Příloha č. 5zzd
Vyhodnocení připomínek obcí a veřejnosti

- **Návrh Změny č. 2 Územního rozvojového plánu**
- **Vyhodnocení vlivů návrhu Změny č. 2 Územního rozvojového plánu na udržitelný rozvoj území**
- **návrhy jednotlivých územních opatření k akceleračním oblastem vymezeným v návrhu Změny č. 2 Územního rozvojového plánu**

Příloha č. 5zzd – Vyhodnocení připomínek obcí a veřejnosti

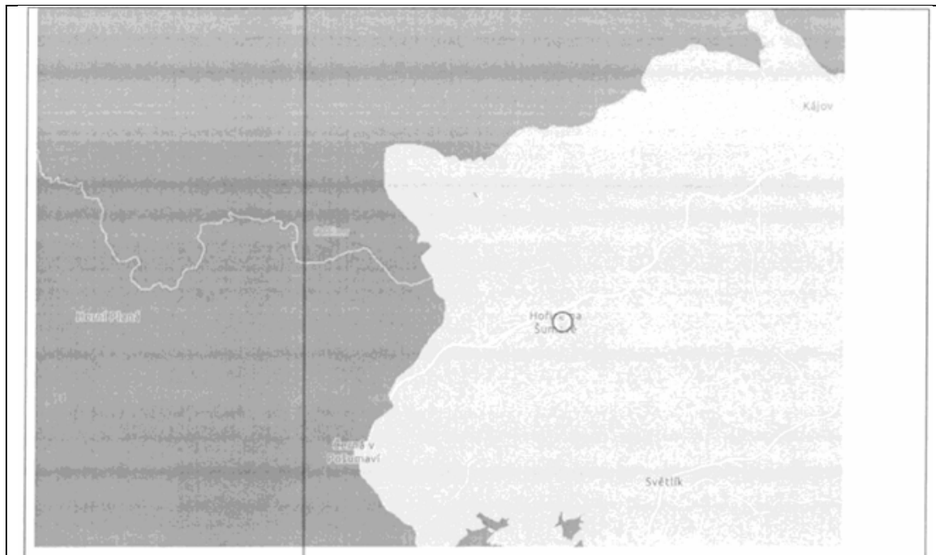
Zásahy do EVL jsou zhodnoceny jako v podstatě malicherné. Zásahy do EVL Šumava a EVL Boletice nejsou zhodnoceny vůbec. Přitom v EVL Pláničský rybník – Bobovec je předmětem ochrany komplex rašelinišť, mokřadního lesa, potočních niv a vodních ploch v údolních systémech Lukavického a Černého potoka. Tento předmět ochrany může být vážně poškozen v důsledku lokální změny klimatu způsobené provozem farmy VTE a ovlivněním vodního režimu v území (níže). Tento vliv ale nebyl vůbec vyhodnocen. Podatel tedy považuje naturové vyhodnocení Změny č. 2 a územního opatření za nedostatečné. **5. Migrační koridor velkých savců** Akcelerační zóna má negativní vliv na biotop vybraných zvláště chráněných druhů velkých savců (vlk, medvěd, rys). V „naturovém“ hodnocení Změny č. 2 se uvádí: *„V okolí AO v okruhu do 10 km se sice nachází EVL, ve kterých jsou vybrané zvláště chráněné druhy velkých savců předmětem ochrany (Šumava, Blanský les), nejbližší robustně vymezený migrační koridor od AO se však nachází více než 3 km od AO. Vliv vymezované AO na předměty ochrany biotopu vybraných zvláště chráněných druhů velkých savců lze tedy vyloučit.“* Zmíněný biotop je vymezen následovně (mapy. AOPK):

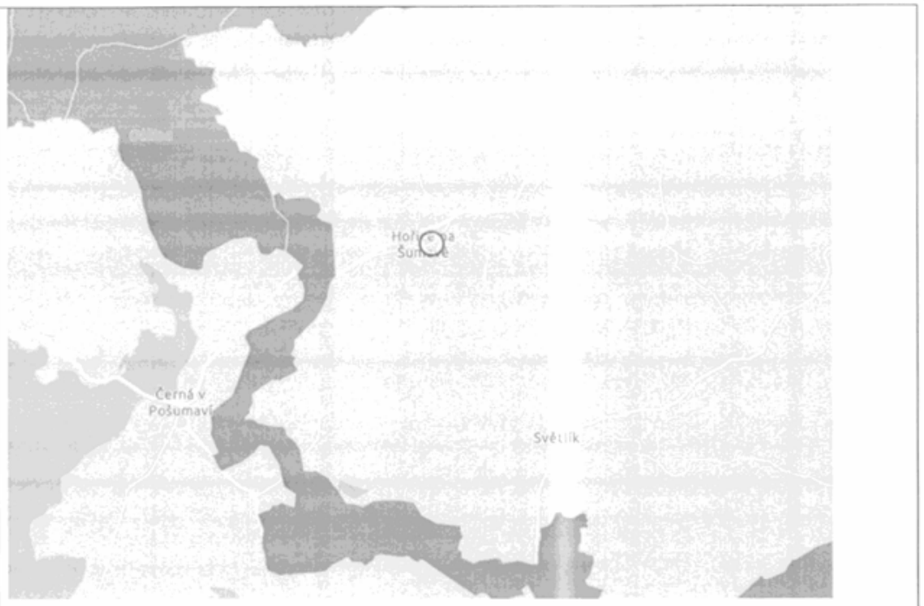
Podatel se domnívá, že vzdálenost pouhé 3 km není vzhledem k tomu, jak velké vzdálenosti velké šelmy denně ujdou, dostatečná pro jejich ochranu a pro to, aby bylo zabráněno jejich rušení negativními vlivy VTE. Ve vyhodnocení jak Změny č. 2, tak územního opatření tedy chybí vysvětlení, jak přesně byly zváženy negativní dopady na vzácné šelmy a proč došlo k upřednostnění výstavby OZE před ochranou těchto zvířat. Z odborných studií přitom plyne, že je nutné vliv VTE na suchozemské savce důkladně zkoumat a prověřit („*Do terrestrial animals avoid areas close to turbines in functioning wind farms in agricultural landscapes?*“ nebo *The Indirect Impacts of Wind Farms on Terrestrial Mammals: Insights from the Disturbance and Exclusion Effects on Wolves (Canis lupus)*. To se však v souvislosti se Změnou č. 2 nestalo. **6. Nevyhodnocení kumulativních vlivů 3 AO nacházejících se vedle sebe** V těsné blízkosti AOV69 je vymezena AOV70 a AOV71:

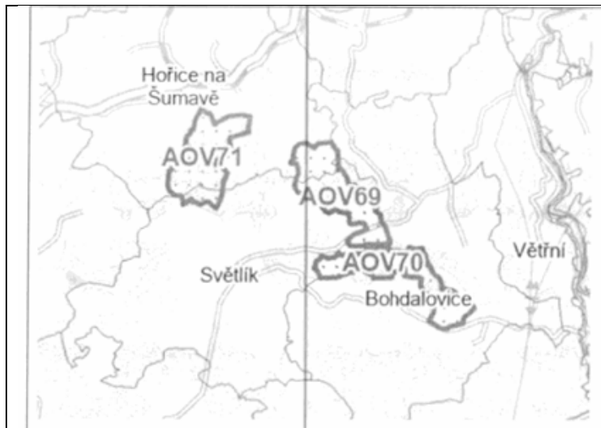
Vzhledem k územní souvislosti těchto akceleračních oblastí by měly být jejich dopady na území podatele, na faunu, flóru, zemědělský půdní fond, na lesy, na krajinný ráz anebo na lokální klima posuzovány tak, jako by šlo o jednu spojenou akcelerační oblast a nikoliv odděleně, negativní vlivy se totiž budou s jistotou kumulovat. Tato kumulace dopadů však nebyla nikdy posouzena, vlivy by pak nepochybně dokonce ani pořizovatel nemohl označit za „zanedbatelné“. **7. Výška VTE a rozloha akcelerační oblasti (výkon VTE)** Změna č. 2 nijak nevysvětluje, proč v akcelerační oblasti AOV69 dovoluje realizovat VTE o výšce až 250 m. Na základě čeho pořizovatel dospěl k závěru, že právě taková výška je nejvhodnější z hlediska povážení vše jiných zájmů v území? Jaké jiné výšky byly prověřovány? Byly posuzovány dopady i nižších VTE kupř. na krajinný ráz? Proč v tomto posouzení převážila potřeba realizace extrémně vysokých VTE nad nutností chránit jiné zájmy v území? Totéž platí pro počet VTE, které mohou být v lokalitě umístěny. Jakým způsobem přesně bylo určeno, že nejvhodnější z hlediska poměření všech jiných zájmů v území je právě takový výkon VTE, který byl pro AOV69 stanoven? Jaké byly alternativy a jak byly tyto alternativy zhodnoceny? To ze Změny č. 2 ani z územního opatření nelze seznat. Podobně pak lze konstatovat, že ani přesné stanovení rozlohy AOV69 není nikde zdůvodněno. Není vysvětleno, proč musí být vymezena právě tak, jak je vymezena, proč není menší a zda by se jím zúžením třeba také nedosáhlo sledovaného cíle (to by ovšem musel být cíl identifikován a přesně popsán, což není). Tento nejasný a svévolný postup při vymezování AO je neakceptovatelný a je v rozporu s ustálenou judikaturou týkající se způsobu regulace v územně plánovací dokumentaci. V závěru vyhodnocení SEA k AOV69 se přitom přiznává, že vymezení akcelerační oblasti s sebou nese negativní vlivy (v závěru jsou zopakovány jen některé vlivy):
